Formular de evaluare a condițiilor de accesibilitate a clădirilor publice

Data: **04-07-2025**

Echipa de evaluare: **Universal Acces SRL,**

Categorii	Indicatori	Date colectate
Localitate, raion:	Chisinau (Chisinau)	
Adresa, strada, nr.:	Vasile Lupu 14	
Instituția:	Gimnaziul nr. 86-BESV 1/107	
Tipul instituției:	BESV	
Latitudinea:	47.02247 ,	
Longitudinea:	28.806787

Fig. V.23. - Exemplu de conformare a suprafețelor vitrate în cadrul foii de ușă și realizarea contrastului vizual

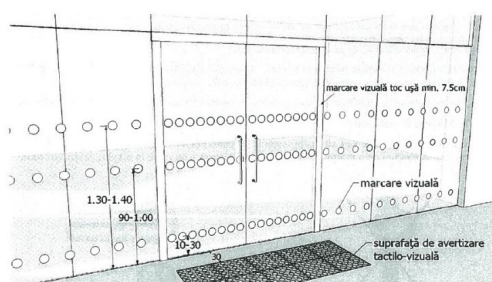
Există o singură intrare comună:	Da
Există o intrare/ieșire de rezervă?	Da
La intrarea în clădire există turnichete sau bariere rotative:	Nu
Deschiderea ușii este ușoară și necesită puțin efort (chiar dacă ușa este dotată cu amortizor):	Da
Pentru persoanele cu dizabilități este rezervată o intrare separată:	Nu
Dimensiuni ușă de intrare:	Dublă: 95 cm + 75 cm Standard: lumina ușii duble trebuie să fie de minim 90 cm Ușa mică din cea dublă se deschide
Prag ușă de intrare:	Prag exterior și interior cu înălțimile: 3 + 3 cm Standard: pragul trebuie să fie de maxim 2 cm
Ușile de la intrare și din interiorul clădirii sunt dotate/marcate corespunzător cu semne contrastante:	Nu Standard: este o diferență de culoare contrastantă (culori închise / culori deschise) între perete și podea

Fig. V.42a Amenajarea unei cabine WC adaptate - tip A

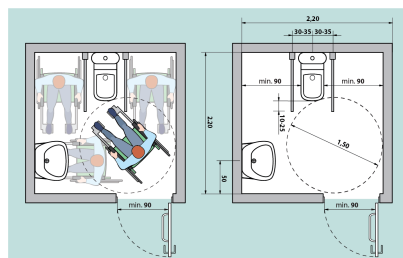
Grup sanitar în exterior:	Nu
Grup sanitar în interior:	Da . La Parter
Există indicatoare pe coridoare și pe ușă, care semnalează grupul sanitar accesibil:	Nu
Ușa de intrare WC interior, lățime:	70 cm Standard: ușa trebuie să fie de minim 90 cm
Prag ușă de intrare:	Prag cu înălțimea: 12 cm Standard: maxim 2 cm
Dimensiuni grup sanitar:	250 cm x 90 cm Standard: minim 160 x 180 cm
Ușa cabină WC, lățime:	70 cm Standard: ușa trebuie să fie de minim 90 cm
Ușa cabinei se deschide în :	Exterior Standard: exterior
Dimensiuni cabină WC:	250 cm x 87 cm Standard: minim 160 x 180 cm
Prag ușă cabină WC:	Prag cu înălțimea: 12 cm Standard: maxim 2 cm
Tipul vasului WC:	Pe podea
Vasul WC are bare de suport:	Nu

Categorii	Indicatori	Date colectate
	Mecanismul de scurgere a apei este:	Integrat în vasul WC
	Lavuar/chiuvetă:	Da , înălțimea de: 80 cm Standard: h - 85 cm
	Este spațiu liber sub lavoar:	Nu
	Este uscător de mâini:	Da , se află lângă lavoar , la înălțimea de: 122 cm Standard: maxim 100 cm
	Înterupătoarele sunt poziționate la o înălțime de 80 până la 110 cm de la podea:	Nu
	Toaleta este echipată cu sistem/buton de alarmă:	Nu
	În toaletă sau cabine există cuier pentru haine:	Nu
	Culori contrastante:	Nu Standard: este o diferență de culoare contrastantă (culori închise / culori deschise) între perete și podea
	Colacul de WC este de o culoare contrastantă cu vasul de WC:	Nu
	Iluminare bună (lumină de zi și lumină artificială) în WC:	Da
